Nome Progetto WBS	Decommissioning INE.		
Codice Progetto/Sottoprogetto WBS	I-04.01.01		
Numero documento	NE.16.2800.A.002 ND.16.0401013.A.002	Rev. 0	Pagina 0 di 54
Tipo documento	Rapporto tecnico		
Titolo	Studio di Impatto Ambientale: Disattivazione Complesso INE - Nota tecnica: integrazioni alle richieste ID_VIP_5237 MITE

Studio di Impatto Ambientale: Disattivazione Complesso INE

Nota tecnica: integrazioni alle richieste
ID_VIP_5237 MITE

Ottobre 2021

Figura 2-3: Direzioni prevalenti di deflusso superficiale (Flow Direction) sovrapposte alla mappatura del sistema di raccolta delle acque meteoriche presente nell'area INE.

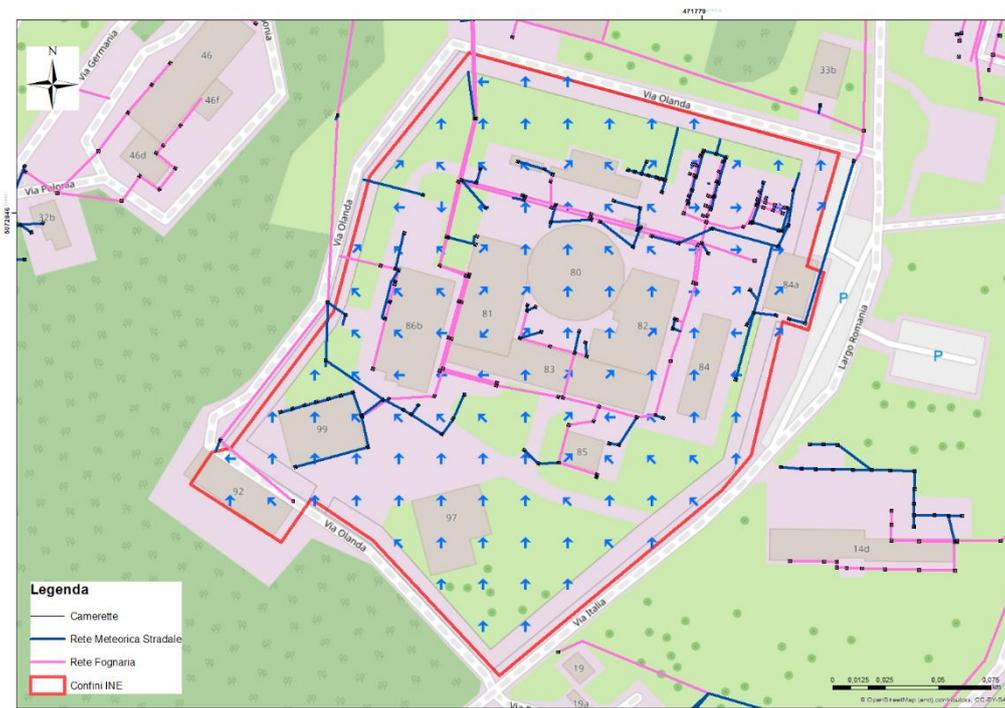
- 2.1.11.5 "Si ritiene necessario elaborare una planimetria della rete di convogliamento delle acque meteoriche (che può anche coincidere con quella degli scarichi idrici purché se ne assicuri la

2.1.11.14 Tale sovrapposizione (**Figura 2-3**) ha permesso di evidenziare come il sistema di raccolta delle acque sia in generale efficace per la cattura di tutte le acque meteoriche insistenti sull'area in esame; con l'esclusione di aree limitate lungo il confine settentrionale di INE.
